CONCOURS D'IDÉES POUR L'ÉTUDE D'UN TEMPLE, A CLARENS

IIe prix: projet « I. N. R. I. », de MM. Brenneisen et Isler, architectes, à Zurich.

Concours d'idées pour l'étude de la construction d'un temple dans la commune du Châtelard-Montreux.

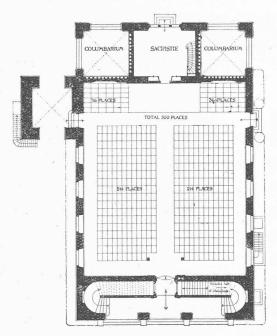
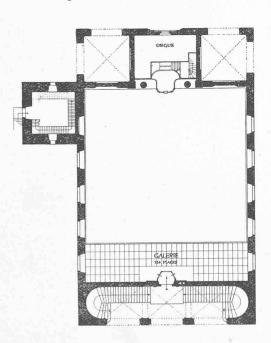
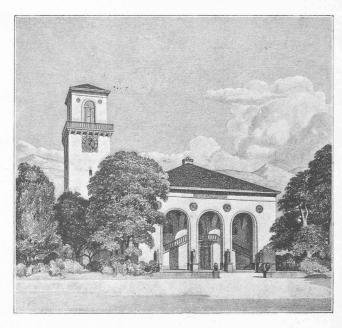
20. I. N. R. I. — Ge projet présente des qualités de simplicité. Son architecture est élégante, bien proportionnée. Il a un plan clair répondant bien au programme du concours. La façade principale prête à la critique en ce que son motif à trois arcades n'est pas assez monumental; il conviendrait mieux à une façade secondaire. Le parti décoratif est sobre et distingué. L'exécution de ce projet serait économique d'autant plus que dans son cube il englobe le columbarium, un peu trop petit, à notre avis (fig. 6 à 8).
